Anlage TOP 5.

Vorschläge des Ortsbeirates zur Ausweitung der Parkflächen im Ort Begehung vom 22. Juni 2020 – 18:30 Uhr

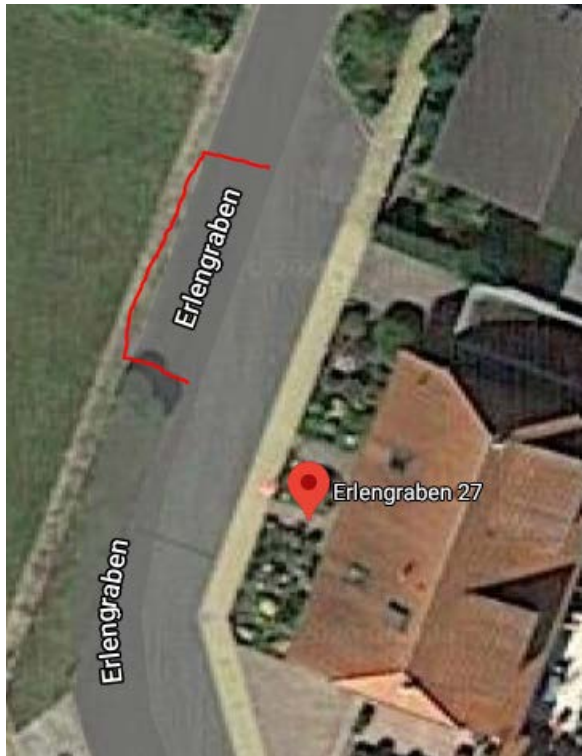
5. Straße „Erlengraben“ vor Haus Nr. 15 **ein Stellplatz** für Anwohner / Besucher als ausgewiesene Fläche.
